**TRATTA A.V. /A.C. TERZO VALICO DEI GIOVI PROGETTO DEFINITIVO**

Relazione tecnica generale art. 20 Allegato XXI D.Lgs n. 163/2006

VAR008 – Specifiche tecniche interoperabilità STI2014 - VAR021 – Corretto tracciato innesto Tortona - VAR004 – Interconnessione alternativa allo Shunt di Novi Ligure – Recepimento prescrizioni CIPE

**Figura 16 – Ambito 01 – Fegino – Confronto tra Progetto approvato (blu) e variante (in rosso)**

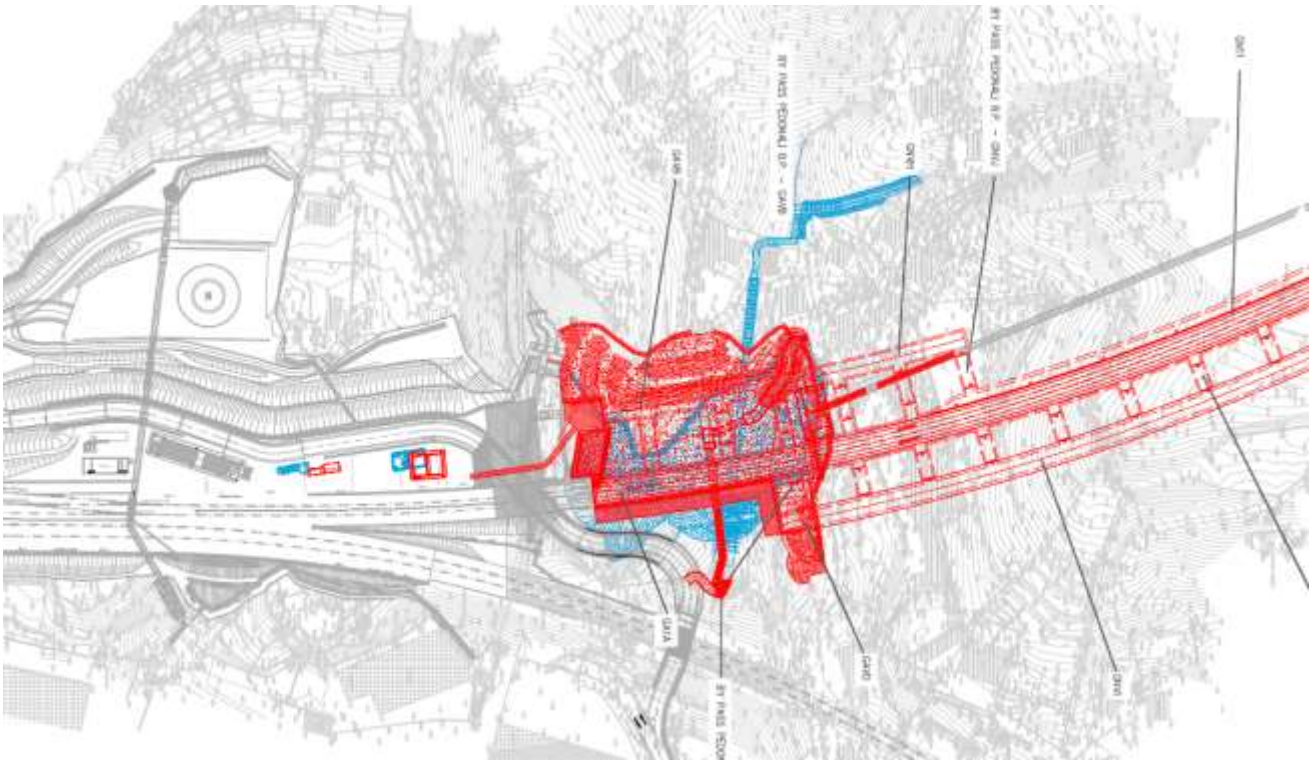
Nell'immagine che segue si riporta un confronto tra progetto approvato (in blu) e variante (in rosso).

Figura 37 – stralcio della planimetria del pozzo di aerazione GN17 secondo il progetto di Variante

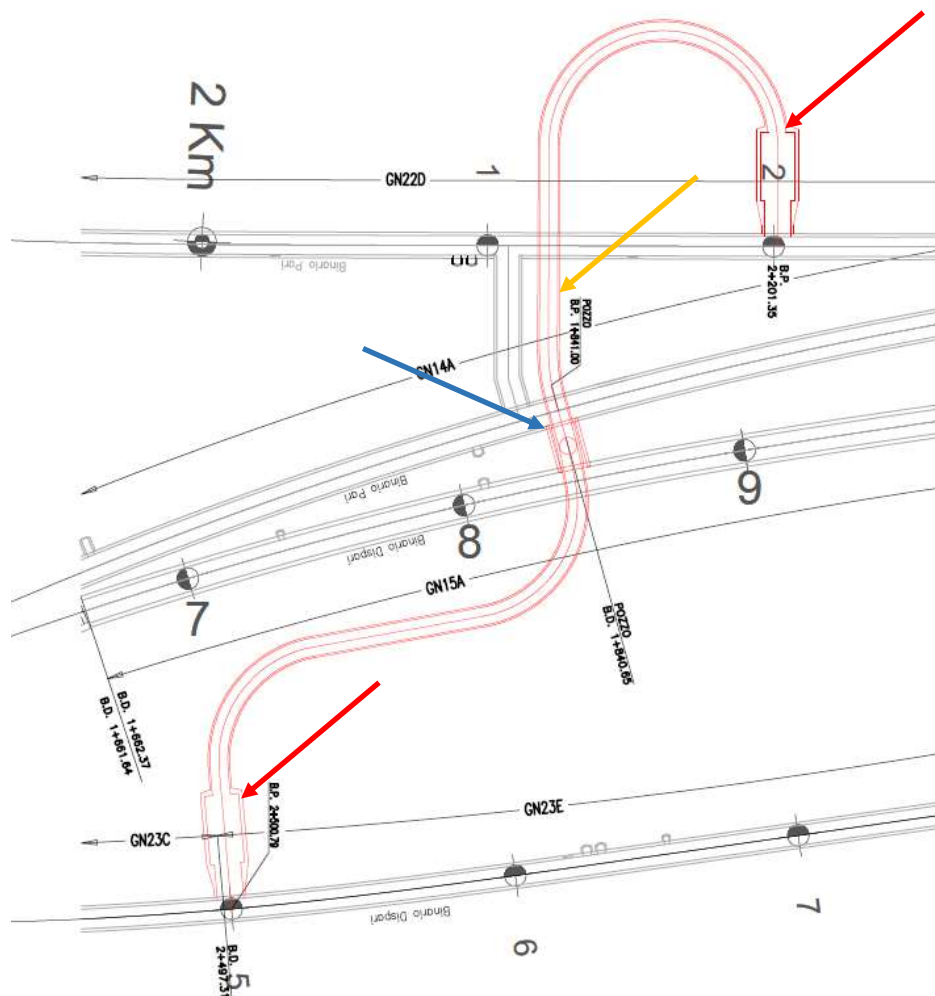
Il progetto di variante prevede un cunicolo di collegamento al pozzo di ventilazione GN17 (già previsto nel progetto approvato), attraverso la realizzazione di due nuove camere e del relativo cunicolo che intercetta il pozzo di ventilazione GN17. Nello specifico è prevista la realizzazione di nuovo camerone di innesto del cunicolo alla progressiva 2+201.35 del binario pari dell'interconnessione di Voltri (GN22D), e del corrispondente nuovo camerone di innesto alla progressiva 2+500.79 del binario dispari dell'interconnessione di Voltri.

**Figura 38 – stralcio della sezione del pozzo di aerazione GN17 secondo il progetto di Variante**

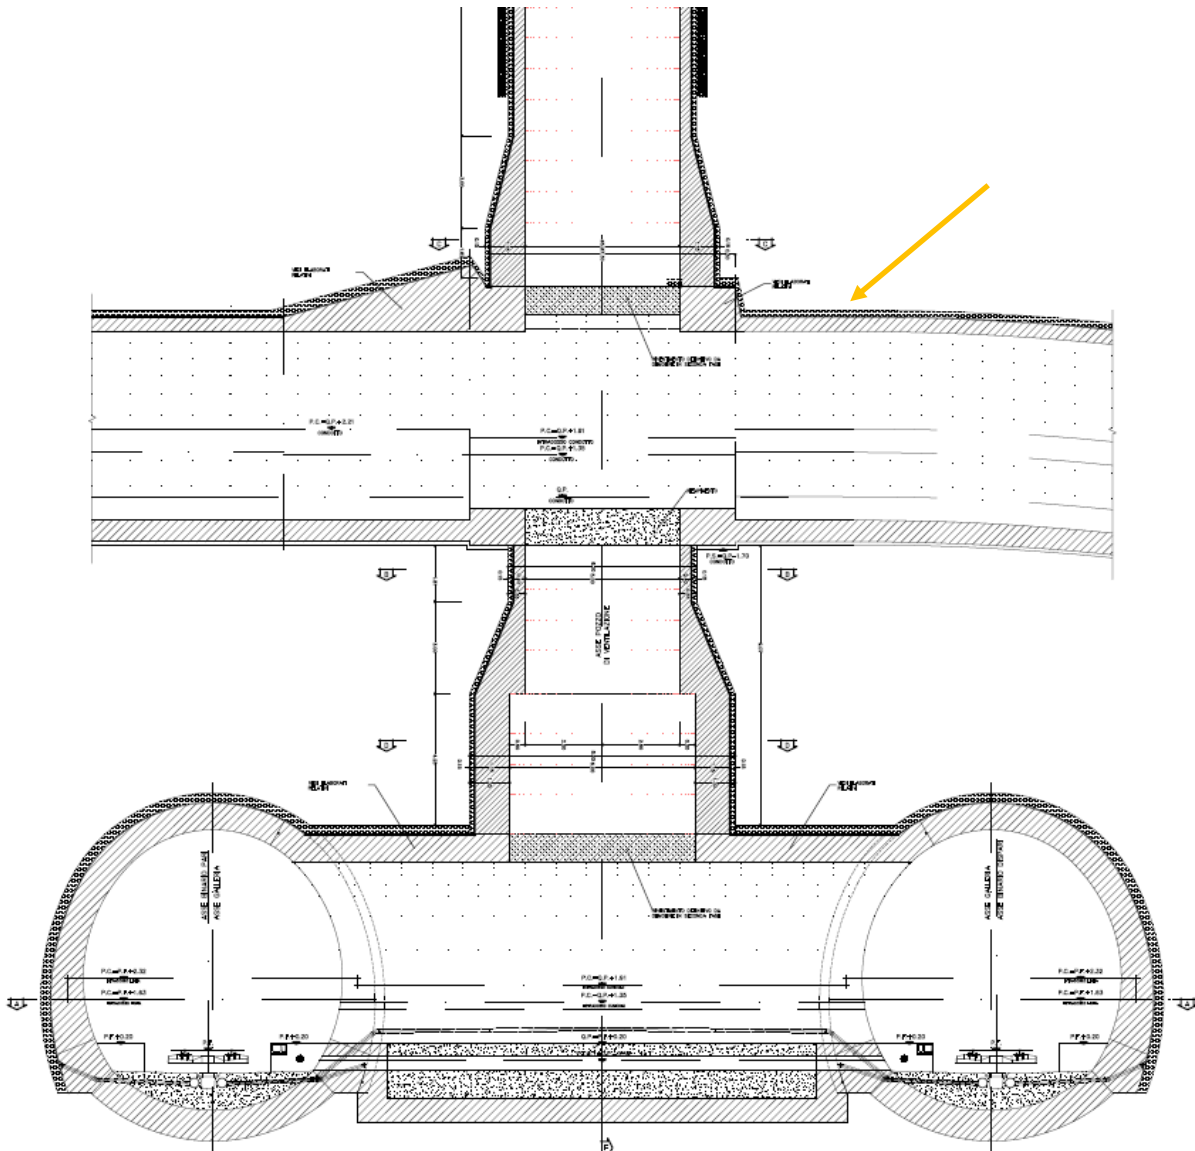
Il nuovo cunicolo di collegamento intercetterà il pozzo di ventilazione circa 9 m al di sopra del bypass già previsto in progetto.

**Figura 40 – Ambito 02 – GN17 – Confronto tra Progetto approvato (blu) e variante (in rosso)**

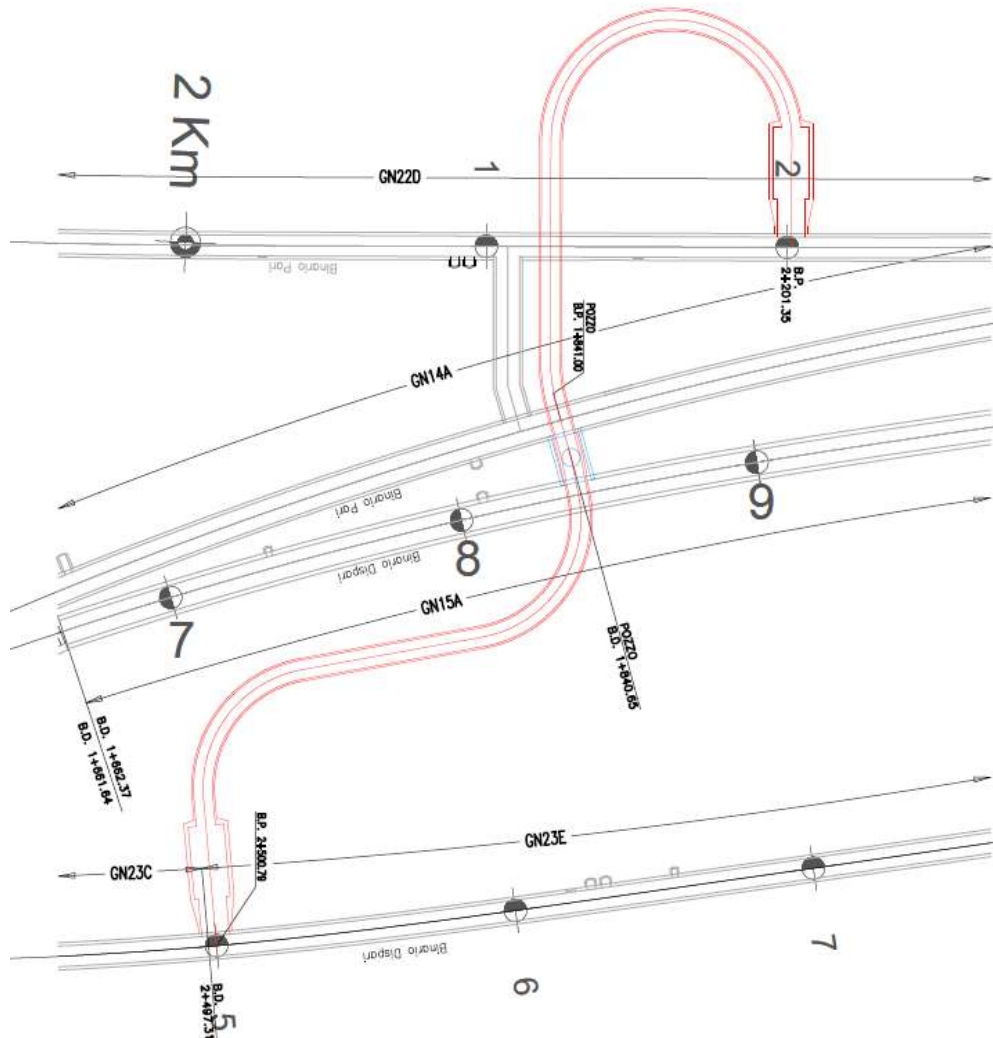
Nell'immagine che segue si riporta un confronto tra progetto approvato (in blu) e variante (in rosso).

**Figura 44 – Ambito 03 – Polcevera FFP – Confronto tra Progetto approvato (blu) e variante (in rosso)**

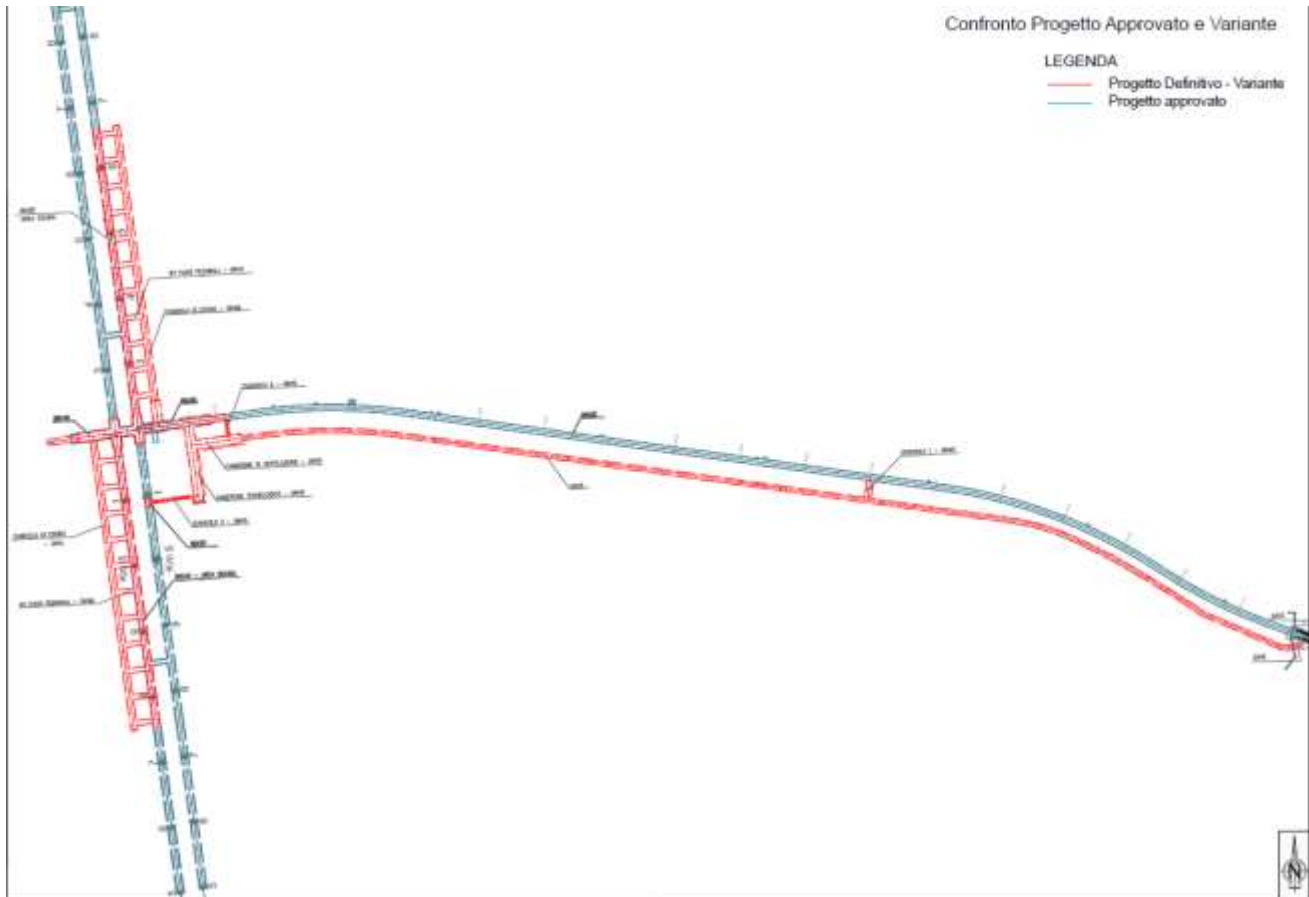
Nell'immagine che segue si riporta un confronto tra progetto approvato (in blu) e variante (in rosso).

**Figura 89 – Ambito 06 – Vallemme piazzale – Confronto tra progetto approvato (blu) e progetto in variante (rosso)**

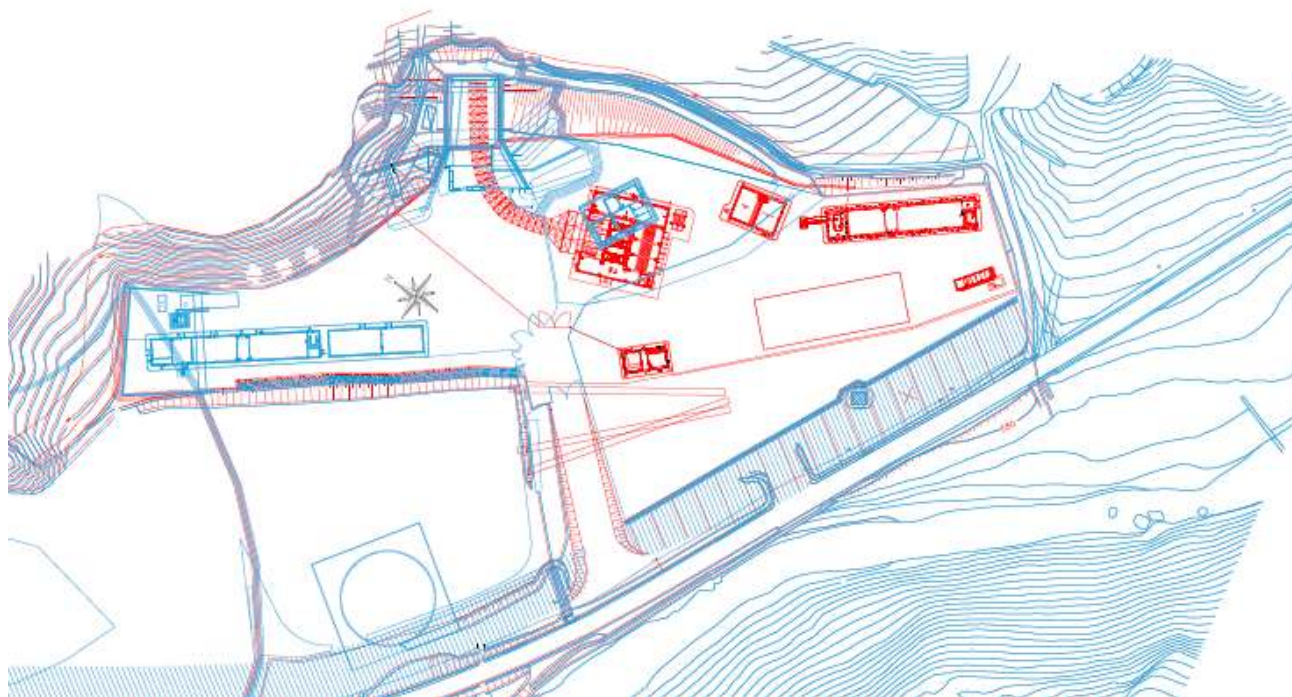
Nello stralcio planimetrico che segue è riportato il confronto tra la soluzione di progetto approvato (in blu) e quella di variante (in rosso).

**Figura 90 – Ambito 06 – Vallemme piazzale – Confronto tra progetto approvato (blu) e progetto in variante (rosso) – cerchiato in rosso il confronto relativo il fabbricato FA1E**

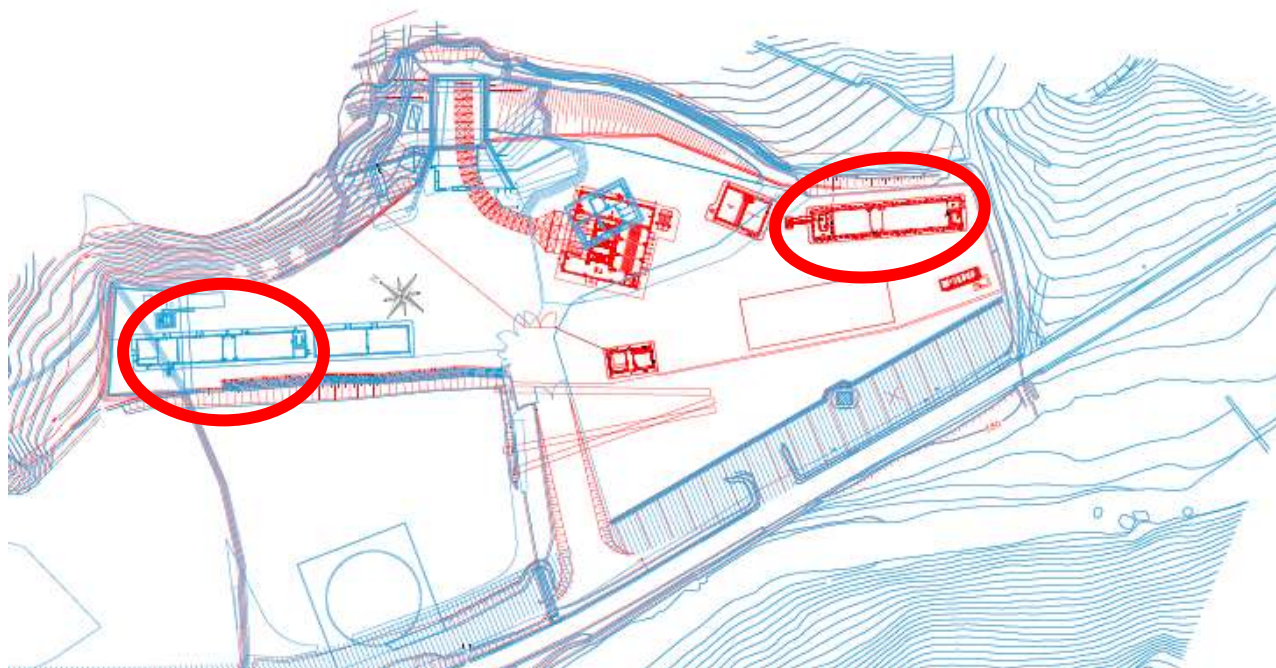
Il fabbricato FA1E, edificio tecnologico già presente nel progetto approvato è oggetto di modifiche di localizzazione e dimensionali: da dimensioni in pianta di 44,50x7,10 m per il progetto approvato passa in variante a dimensioni di 39x7,20 m con l'eliminazione di un locale interno e lo spostamento del vano scala che resta in ogni caso localizzato nella porzione di edificio esposta a sud.

**Figura 97 – Ambito 06 – Vallemme piazzale – Confronto tra progetto approvato (blu) e progetto in variante (rosso) – cerchiato in rosso il confronto relativo il fabbricato FA93**

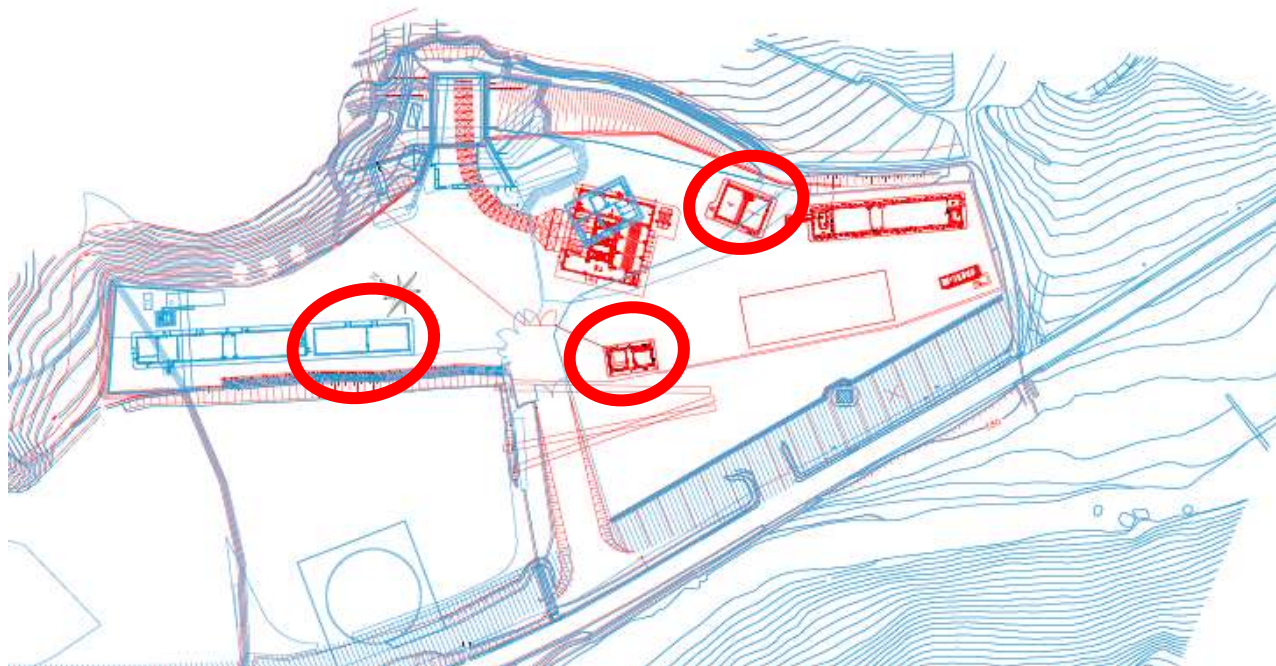
Sul sedime del fabbricato FA93 previsto da progetto approvato si prevede, in variante, la realizzazione di due edifici FAVS0 e FAVT0 le cui dimensioni cumulative, rispettivamente 12,49x8,96 m e 11,60 x 5,60 m in pianta, presentano rispetto al progetto approvato una diminuzione delle dimensioni in lunghezza (rispetto ai 30,35 m del FA93 si ha infatti una lunghezza in pianta cumulativa degli edifici FAVT0 e FAVS0 di 24,09 m) e una variazione dell'altezza dei fabbricati solo per quanto riguarda il fabbricato FAVS0 che con un'altezza a solaio di 5,55 m aumenta di poco più di un metro l'ingombro in altezza rispetto al fabbricato FA93 approvato con un'altezza a solaio di 3.35 m.

**Figura 108 – Ambito 06 – Vallemme piazzale – Confronto tra progetto approvato (blu) e progetto in variante (rosso) – cerchiato in rosso il confronto relativo la centrale di ventilazione**

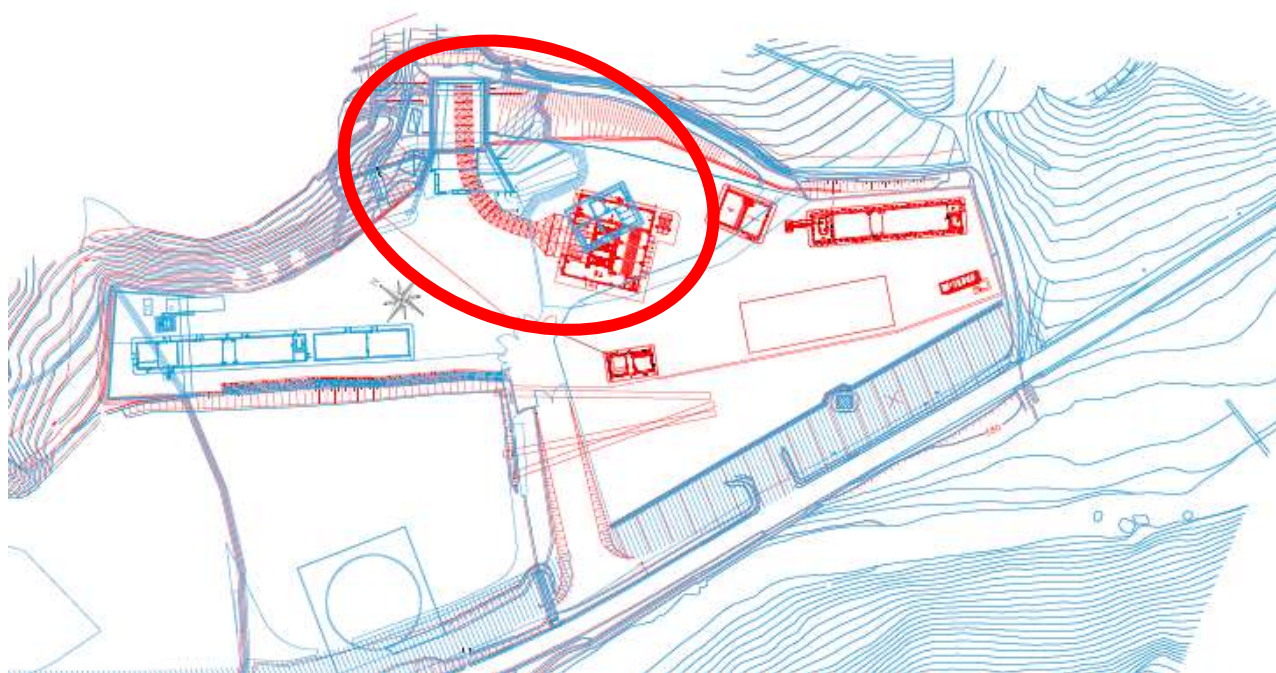
Infine dal confronto tra il progetto approvato (in blu) e quello in variante (in rosso) è possibile osservare come la centrale di ventilazione, da progetto approvato, localizzata all'interno dell'imbocco sia stata in variante, posta in esterno, di fronte all'imbocco in posizione centrale nell'ambito del piazzale. La centrale inoltre si pone in sostituzione del fabbricato FA94.

**Figura 111 – Imbocco nord Galleria di Valico. In rosso gli edifici oggetto di variante**

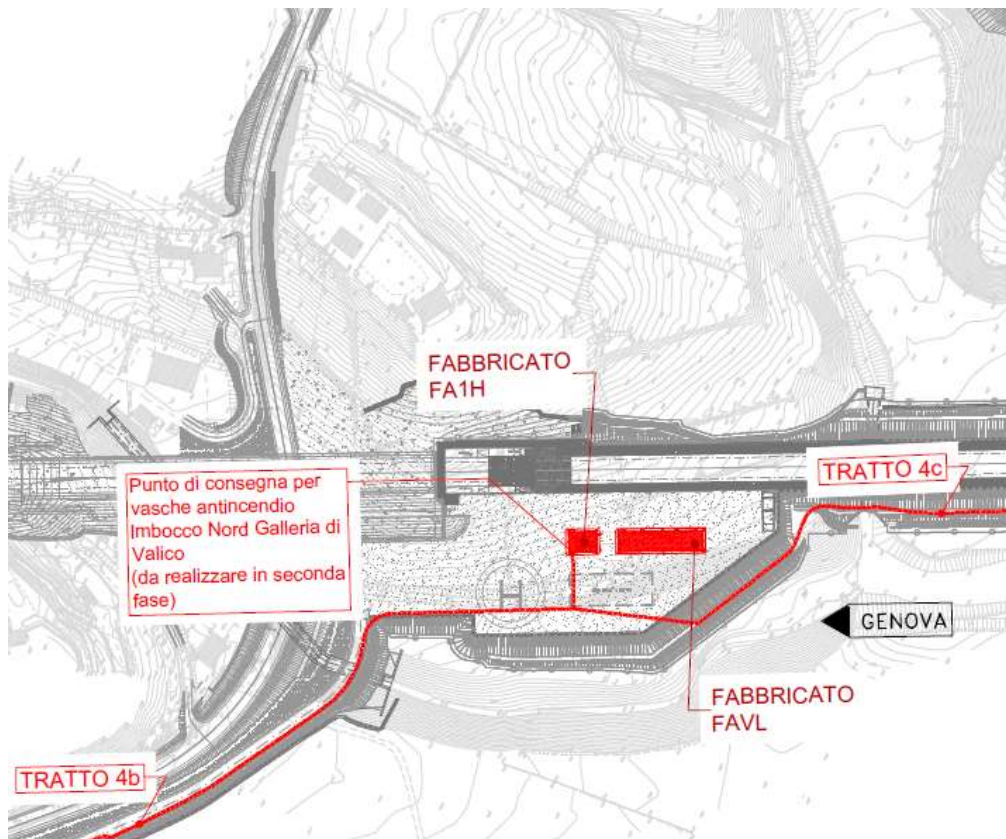
- Lato imbocco nord Galleria di Valico: modifica in riduzione del fabbricato FA1H e introduzione del nuovo fabbricato antincendio FAVL;

**Figura 112 – Imbocco sud Galleria di Serravalle. In rosso gli elementi oggetto di variante**

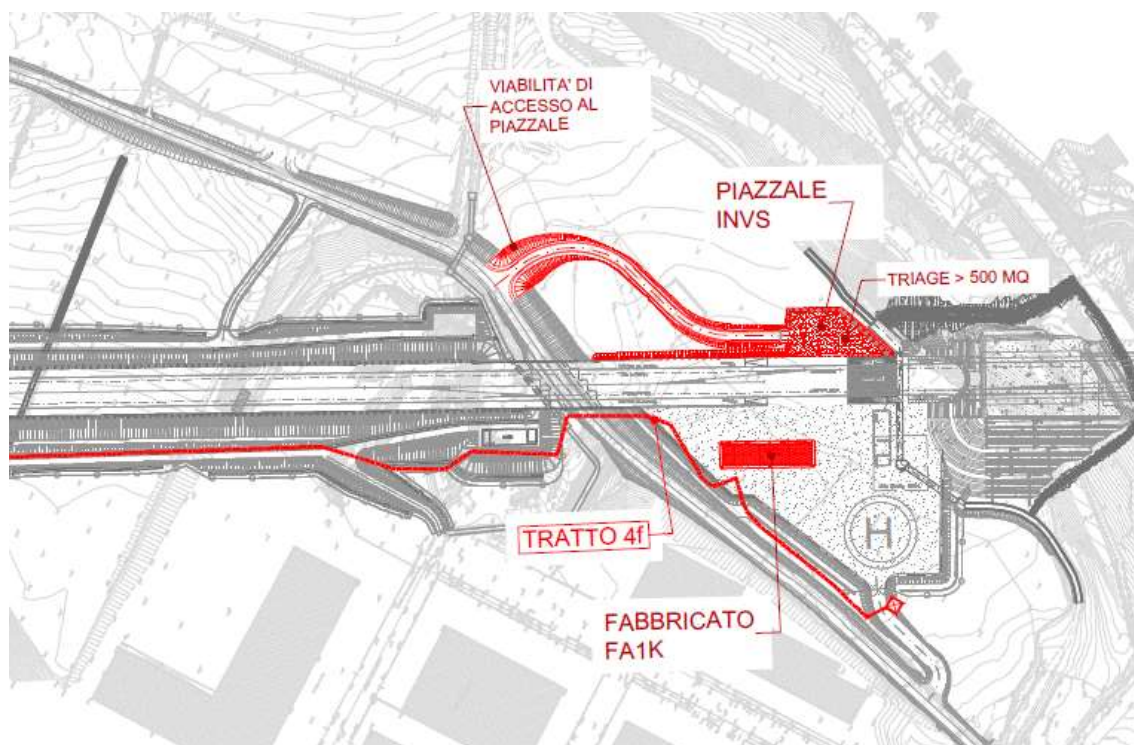
- Lato imbocco sud Galleria di Serravalle: nuovo piazzale INVS e relativa viabilità di accesso a ovest della linea e modifica del fabbricato FA1K;
- Modifica alla rete idrica al fabbricato sicurezza Libarna che viene alimentata tramite all'accio all'acquedotto esistente e non più mediante la realizzazione di pozzi lungo lo Scrivia.
